Commissione Tecnica di Verifica dell'Impatto Ambientale – VIA e VAS

Parere n. 3095 del 18.7.2013

<b>Progetto:</b>	<p><i>Verifica di ottemperanza</i></p> <p><b>Progetto di completamento di Fiumicino Sud - Aeroporto Leonardo Da Vinci (RM) Valutazione Ambientale ai sensi del D.Lgs 152/2006 e s.m.i - Prescrizioni: A.14.a), A.14.b), A.14.c), A.14.d), A.20, A.3, A.4, A.5, A.6, A.8. Progetto 26 Fase Stralcio secondo "Svincolo area est con viadotto in scavalco autostrada"</b></p> <p><b>ID_VIP: 4492</b></p>
<b>Proponente:</b>	<b>ENAC</b>

Localizzazione cantieri operativi e base (stralcio elaborato A783T21DGGEDGEN003-0)

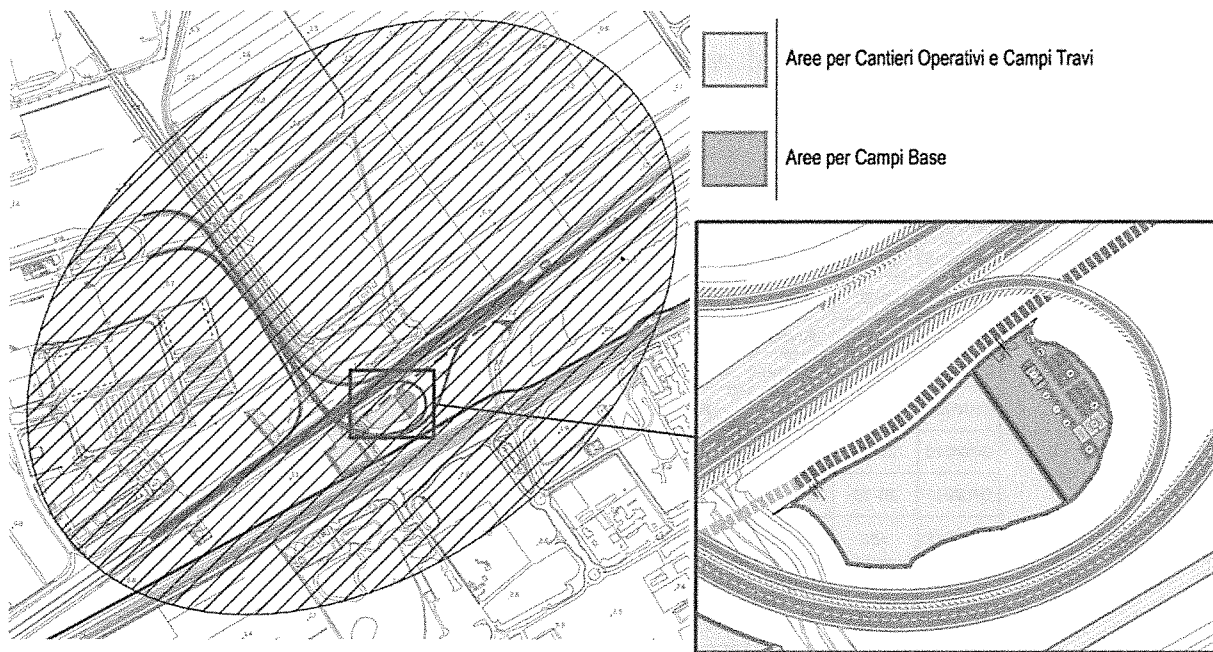
**CONSIDERATO E VALUTATO** che con riferimento alla **prescrizione A.3.e** è stato predisposto uno specifico approfondimento sui cantieri fissi allestiti per le realizzazioni degli interventi stessi. Tali approfondimenti sono riportati negli elaborati denominati "Relazione tecnica della cantierizzazione" (A783T21DGGGERGEN002-0) e nei relativi allegati grafici:

- prescrizione A3:
  - lettera c) - ottemperata
  - lettera d) - ottemperata
  - lettere a), e), f): ottemperate con le seguenti condizioni:
    - si ritiene necessario che il proponente implementi il sistema di archiviazione dei dati di monitoraggio con una sezione dedicata alla fase di costruzione per tutti gli interventi relativi al progetto di completamento dell'aeroporto di Fiumicino Sud e che in essa, intervento per intervento, siano riportatigli elementi conoscitivi relativi alle attività svolte che hanno ripercussioni sulla tutela ambientale e i riscontri alle indicazioni dettate dalle verifiche di ottemperanza;

Planimetria intervento con sistema di drenaggio delle acque

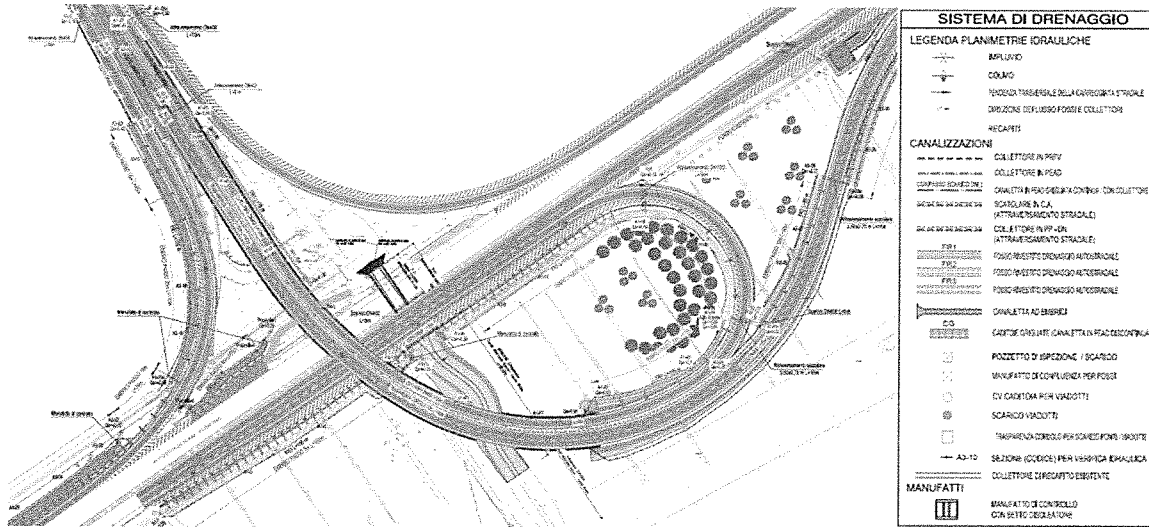
**CONSIDERATO E VALUTATO che** le acque di piattaforma vengono recapitate nel reticolo esistente attraverso dei fossi siti al piede del rilevato stradale, mantenendo pressoché immutata l'attuale modalità di scarico; in particolare i recapiti principali risultano l'attuale canale in terra trapezio che sottopassa l'Autostrada e il Canale Alitalia. Quest'ultimo risulta ampiamente in grado di smaltire le portate di progetto pari a 0.443 (m<sup>3</sup>/s) in quanto la portata massima smaltibile è circa 10.5 (m<sup>3</sup>/s), considerando un grado di riempimento pari all'80%. Al contrario, altri collettori presenti nell'area, quali ad esempio il Collettore LS, non risultano in nessun modo essere influenzati dal sistema di drenaggio dello svincolo autostradale. Al fine di tutelare la qualità delle acque recapitate al reticolo superficiale, il sistema di fossi che scaricheranno in

prossimità di esso, verranno rivestiti in calcestruzzo e agli scarichi sarà prevista un manufatto di controllo, anch'esso in calcestruzzo, con un setto disoleatore.

Dettaglio sedimentatore disoleatore

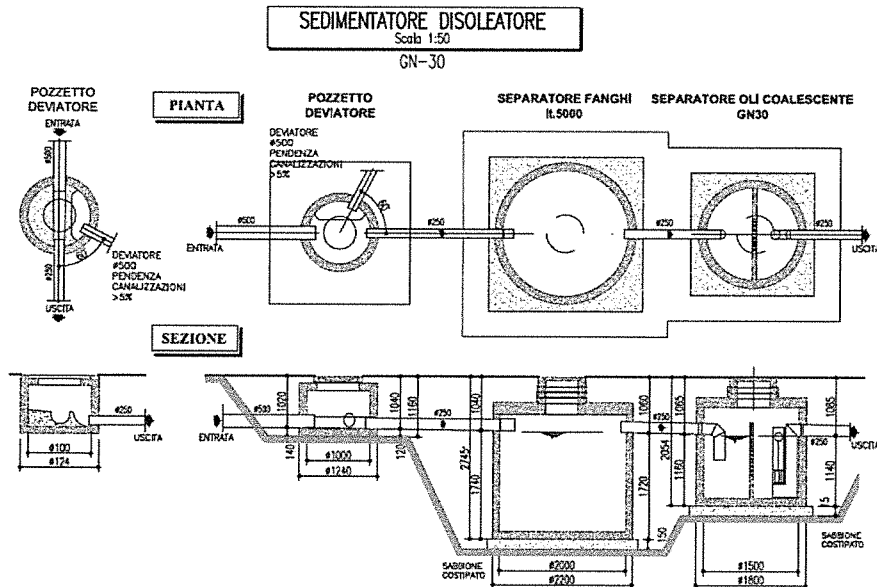
**CONSIDERATO E VALUTATO** che in relazione alla fase di cantierizzazione il sistema di gestione delle acque è costituito da collettori a gravità e realizzati mediante tubazioni in PEAD. Le acque meteoriche che ricadono sull'area pavimentata del campo base e della pista di cantiere pavimentata vengono raccolte mediante caditoie puntuali e convogliate tramite collettori DN300 al corpo recettore "Canale Allacciante Vignole". Prima dell'immissione al corpo recettore le acque saranno trattate in una unità di trattamento specifica, come riportato nella figura sottostante (cfr A783T13DGGEDGEN012-0)

Censimento vegetazionale su planimetria di progetto

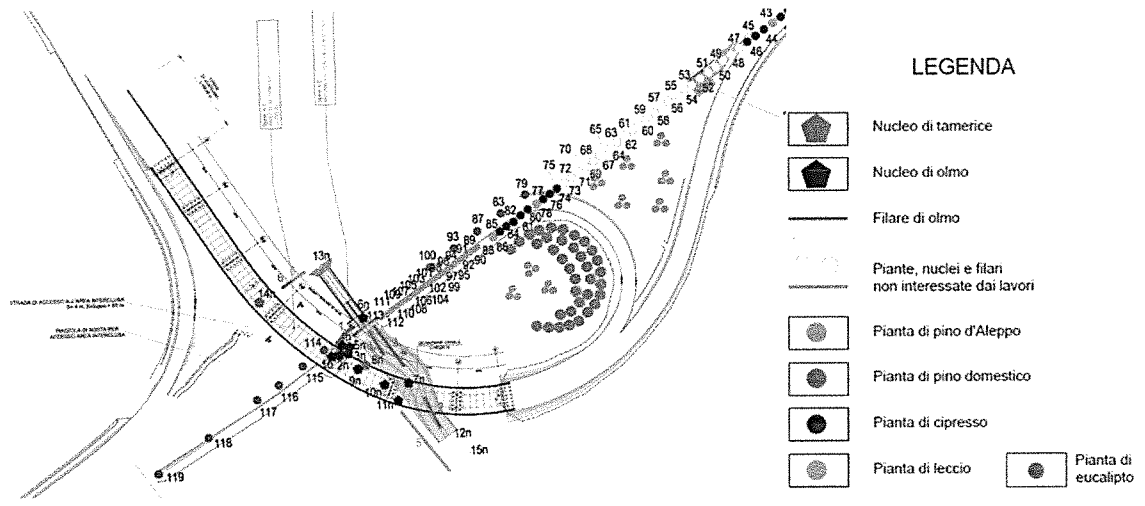
**CONSIDERATO E VALUTATO** che è stato sviluppato il progetto in esame le opere a verde, per le quali nell'ambito della progettazione esecutiva è stato condotto un censimento vegetazionale, nonché previste delle misure di compensazione. Sono state, pertanto, censite le specie vegetazionali presenti attualmente nell'ambito di intervento, per poi stimare quelle per cui si prevede l'abbattimento e conseguentemente quelle da compensare.

- prescrizione A.18: ottemperata;
- prescrizione A.20: ottemperata.

Planimetria di progetto con opere a verde

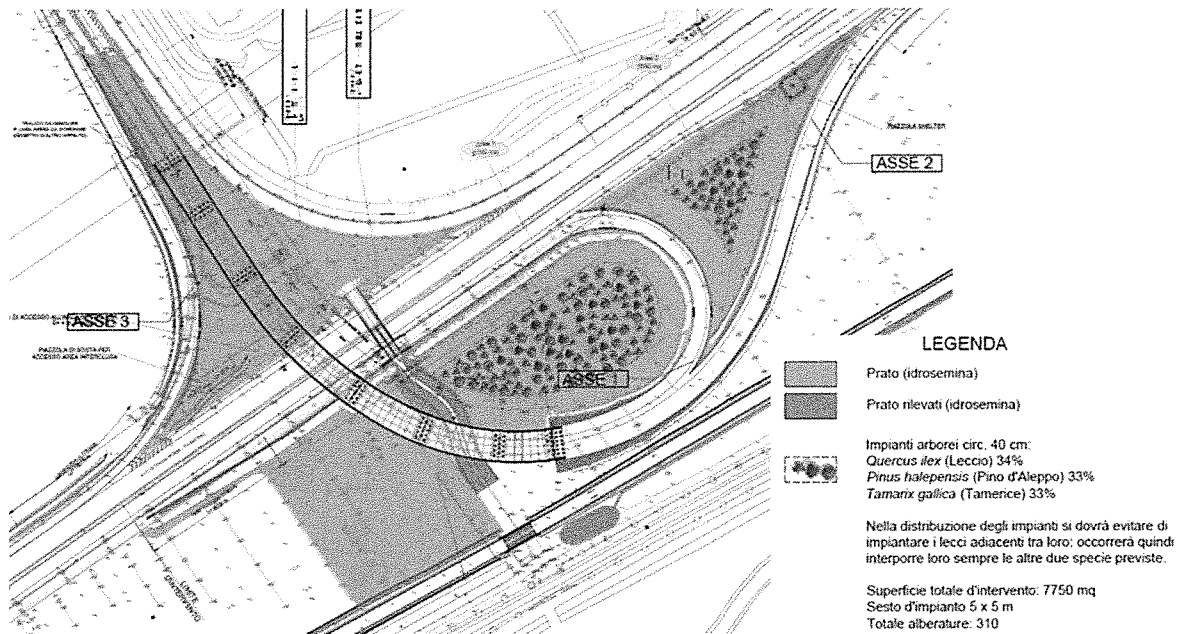
**CONSIDERATO E VALUTATO** che gli interventi di progetto interferiscono con diversi alberi esistenti, come emerge dallo specifico censimento vegetazionale svolto sul campo, per identificare ciascuna pianta presente. Nello specifico, complessivamente sono presenti 574 alberi: si tratta di piante rinnovatisi naturalmente in parte colpite da grafiosi o nuova grafiosi e di piccole dimensioni. Di questi alberi 14 sono morti. La fase di progettazione ha cercato di ridurre al minimo il numero di alberi interferiti, al fine di ridurre il più possibile l'impatto dell'opera. Per questo motivo, in base agli elaborati di progetto, di esproprio e delle demolizioni sono risultati da preservare 103 alberi, che, pur ricadendo su aree oggetto di esproprio, non dovranno essere abbattuti durante i lavori, in quanto non risultano interferiti dalla realizzazione delle opere di progetto. Le piante non interessate dai lavori e, quindi, non soggette ad abbattimento sono tutelate dal Regolamento per la tutela e l'igiene del verde pubblico e privato del Comune di Fiumicino. In totale, quindi, considerando i 574 alberi presenti, i 14 morti, i 103 da preservare e i 310 alberi previsti in progetto con dimensioni all'impianto di 40 cm di circonferenza, sono risultati 147 alberi da compensare nell'ambito della procedura autorizzativa comunale di abbattimento delle alberature ai sensi del "Regolamento per la tutela e l'igiene del verde pubblico e privato" del Comune di Fiumicino.

Ubicazione dell'area di progetto rispetto alla mappa rischio e fasce fluviali (PAI - AdB Tevere aggiornamento - 2014 - Tavola P5-Cf)

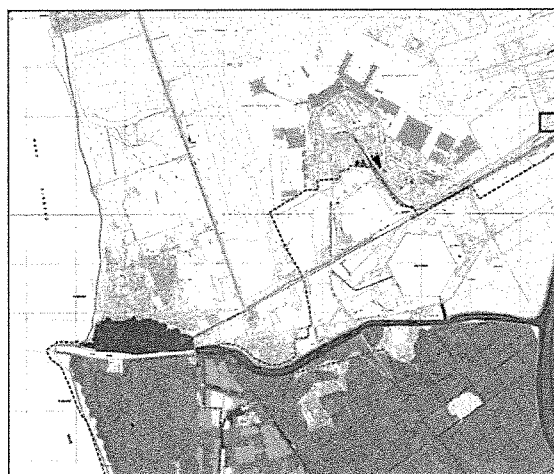
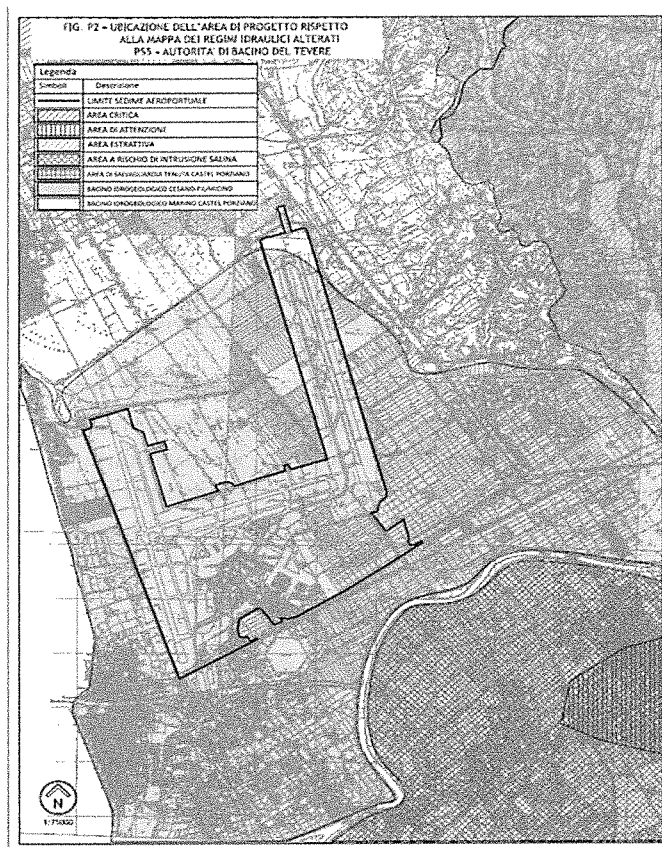
**CONSIDERATO E VALUTATO** che non applicandosi il PS6 al piano di sviluppo aeroportuale precedentemente approvato, è stato necessario effettuare le valutazioni in relazioni ai Piani Stralcio precedenti. In particolare, le figure riportate di seguito restituiscono la localizzazione dell'ambito aeroportuale all'interno delle mappe tematiche proposte dai tre strumenti di Piano per l'ubicazione dell'area di progetto rispetto alla mappa rischio e fasce fluviali (PAI - AdB Tevere aggiornamento - 2014 - Tavola P5-Cf) nonché per l'ubicazione dell'area di progetto rispetto alla mappa dei regimi idraulici alterati (PS5).

**CONSIDERATO E VALUTATO** che dalle informazioni così come riportate dal Proponente si evince che il sedime aeroportuale non interferisce con aree perimetrali per il pericolo di inondazione e aree a rischio di danni a cose o persone. L'area del sedime aeroportuale ricade nel sottobacino idrogeologico n.5 Cesano-Fiumicino in un'area interessata dall'Acquifero Costiero (così come delimitati nella Tav. A2 Bi). Inoltre si evince che il sedime aeroportuale:
